Naše zn. 16214/2025-SŽ-SSZ-OVZ

„Rekonstrukce výpravní budovy v žst. Cheb“

Vysvětlení, změny a doplnění zadávací dokumentace č. 7

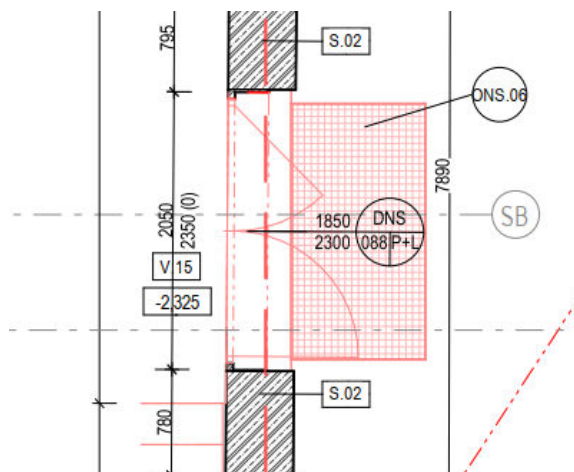
Uchazeč vznáší dotaz na zadavatele u níže uvedených položek. Domníváme se, že se jedná o duplicitu, nebo dvě položky Montáž akustických stěnových obkladů z demontovatelných panelů na skrytý rošt a Montáž akustických minerálních panel stěnových demontovatelných, instalovaných na rošt. Prosíme o prověření a případné rozpoložkování.

Dále jsme nedohledali v projektové dokumentaci specifikaci na níže uvedenou položku. V projektové dokumentaci je pouze zmínka ohledně akustického panelu na skrytý rast, nikoliv lepený akustický panel. Žádáme o prověření a případné upravení výkazu výměr, či sdělení, kde se specifikace položky nachází.

U položky 275 se jedná o zkrácený a plný popis jedné a té samé položky. Nejedná se o duplicitní položky.

Ve skladbě R06 je specifikovaný akustický lepený panel, nachází se například ve středové části odbavovací haly.

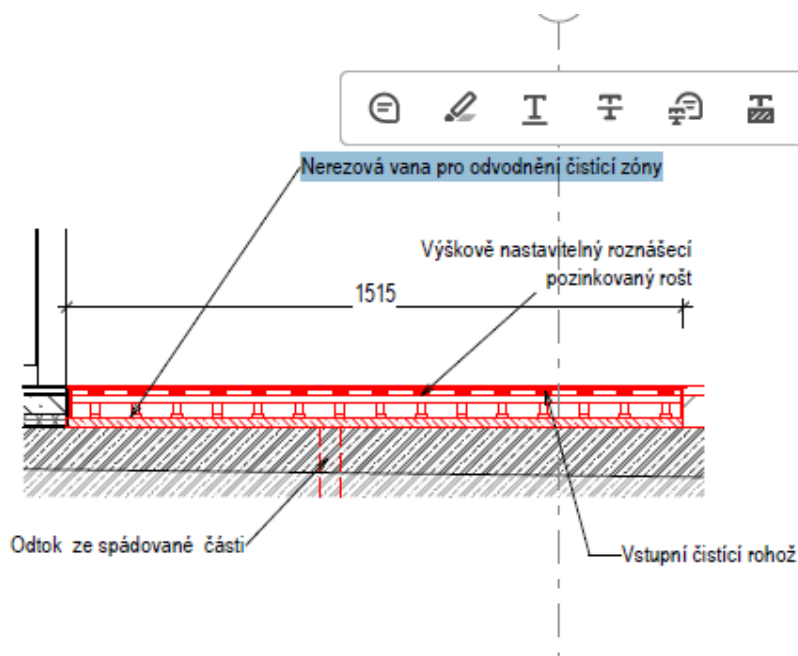
Uchazeč vznáší dotaz na rozpor mezi výkazem výměr Projektovou dokumentací. Ve výpisu prvků je zmínka, že vana pro odvodnění čistící zóny je nerezová, ale ve výkazu výměr se píše vana z pozinkovaného plechu viz. Výstřižky níže. Prosíme o přezkoumání a případné opravení.

Ve soupisu prací je vana z pozinkovaného plechu nahrazena za vanu nerezovou.

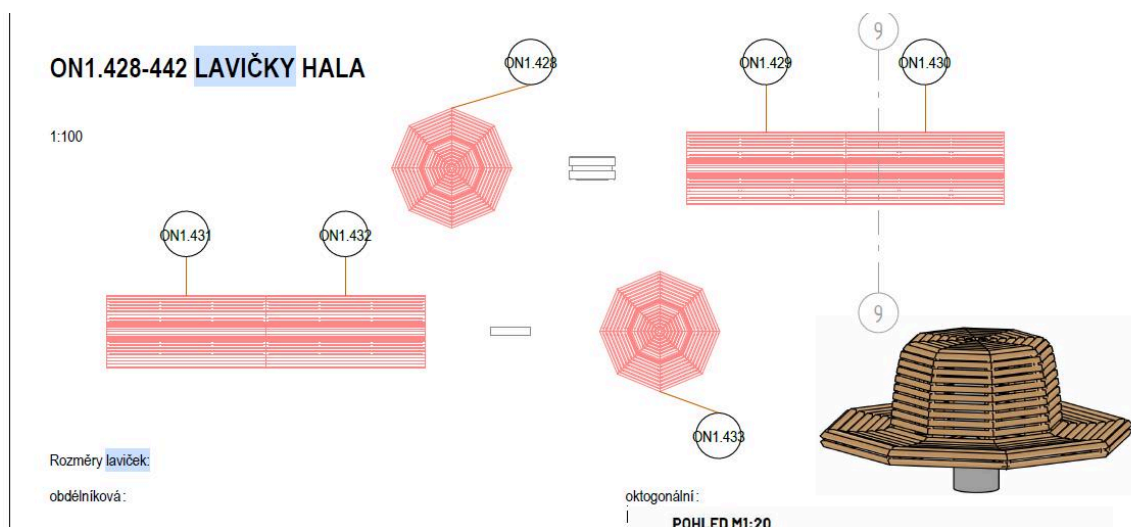
Uchazeč vznáší dotaz na zadavatele v rozporu mezi výkazem výměr a projektovou dokumentací. V listu SO-01-71-01.01 se nachází níže uvedené položky se značením PN1.224-237, PN1.238, které by se podle značení měli nacházet ve Výkazu mobiliáře, ale tam se nenacházejí. Položky jsou pouze dohledatelné ve Výpisu ostatních prvků pod značením ON1.428-442. Žádáme zadavatele o prověření, zda nedošlo k záměně a mylnému značení prvků, nebo o sdělení kde se položky z výkazu výměr nacházejí v projektové dokumentaci.

156	RMAT00007	lavička v hale, specifikace viz. PD
		**PN1.224-237* 7*
157	RMAT00008	Lavička osmistěnná, specifikace viz. PD
		**PN1.238* 1*

Odpověď na dotaz č. 108:

Upravené položky v soupisu prací. Sjednoceno s výpisem ostatních výrobků.

156	RMAT00007	lavička v hale, specifikace viz. PD	kus	4,000
157	RMAT00008	Lavička osmistěnná, specifikace viz. PD	kus	2,000

SCHEMA OKNA TYP OKNA O1 - dle výkazu oken výskyt v 1NP a 2NP
reference stávajícího okna

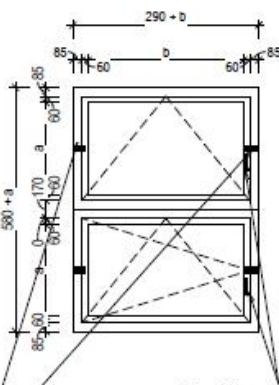
- Ve schématu je zakresleno jako otevíravé pro horní i dolní křídlo včetně jasné vyznačeného umístění okenní kliky. Ale ve specifikaci se uvádí, že horní díl má být pevný.

- Prosíme o informaci, zda má být tedy horní díl otvíravý nebo pevný.

Podrobněji viz. odpověď na dotaz č.95. Upraven popis typu křídla v projektové dokumentaci, ve specifikaci oken, horní část okna je taktéž otvíravá – sklopná.

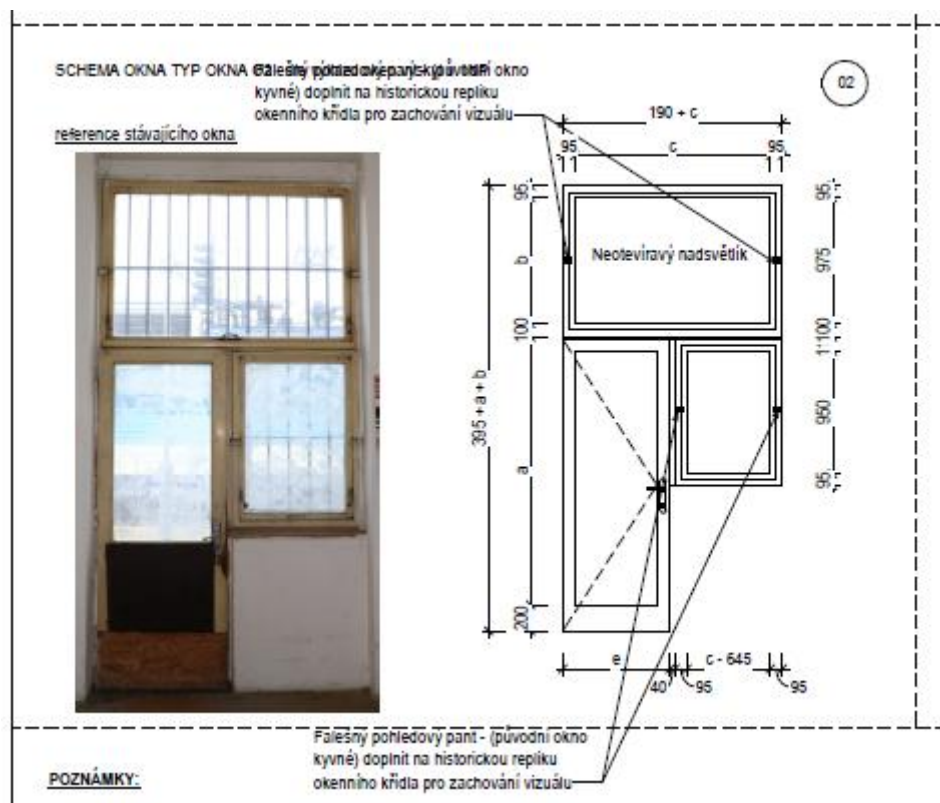
- U těchto oken je ve výkazu oken u typu kování označení 06. Ale ve specifikaci oken není žádné takové označení.
- Prosíme o opravu a upřesnění, o jaký typ kování se má jednat.

Označení kování u zmíněných oken bylo upraveno. Kování změněno na typ 04.

Takto doplněno do výkazu a specifikace oken.

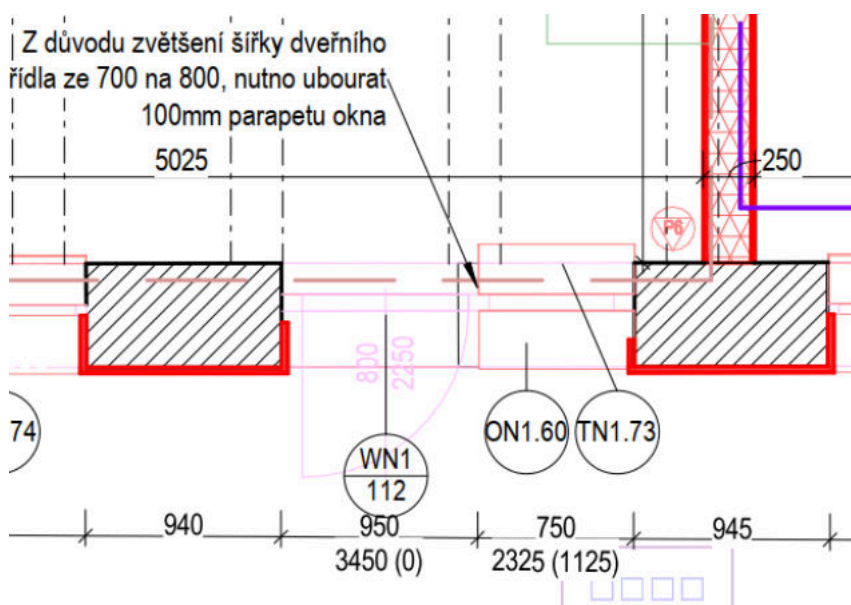
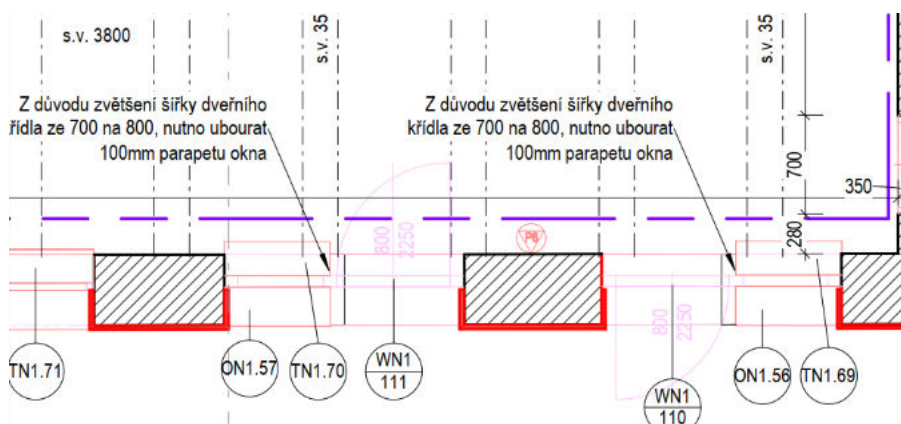
- U těchto oken jsme narazili na rozpor mezi půdorysy v ASR a PBŘ. Dle ASR jsou tyto dveře otvíravé ven, dle PBŘ jsou otvíravé dovnitř.
- Prosíme o upřesnění, jak to tedy má být.

PBŘ bylo odevzdáno v rámci DUSP. VASR je aktuální půdorys a otevírání, které je probrané s projektantem PBŘ. Platí otevírání dle ASR.
